PROJET DE CONSTRUCTION D'UN ENTREPÔT

SCCV POUPRY 2022

**Tableau de réponses à la DREAL
suite à la demande de
compléments du 12 mars 2023**

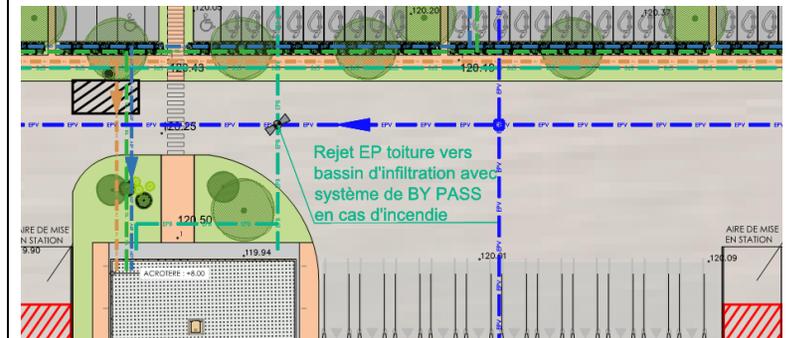
Eaux pluviales de toiture Arrêté ministériel du 11 avril 2017 modifié (article 1.6.4 – annexe II)

Le dossier n'indique pas comment seront gérées les eaux pluviales de toiture en cas d'incendie.
Il convient de préciser ce point.

Afin de retenir les eaux pluviales de toiture en cas d'incendie, une vanne de by-pass a été mise en place en amont du bassin d'infiltration des eaux pluviales de toitures comme on peut le voir sur l'extrait du plan des réseaux 35m ci-dessous :

Le plan d'ensemble 1/500 de l'installation dans un rayon de 35 mètres, joint dans le dossier ICPE, a été mis à jour.

Ainsi, le site sera équipé de 2 vannes d'isolement. La fermeture de ces vannes permettra de retenir l'ensemble des eaux d'extinction incendie dans le bassin étanche du site afin de contenir les eaux potentiellement polluées par l'incendie à l'intérieur du site.

La première vanne de barrage sera implantée en amont du bassin d'infiltration. Elle permettra de rediriger les eaux de toitures vers le bassin étanche. En effet, en cas d'effondrement de la toiture, les eaux incendie pourraient circuler par ce réseau.

La seconde sera implantée en aval du bassin étanche. Par sa fermeture, elle permettra de contenir les eaux de voiries dans le bassin étanche.
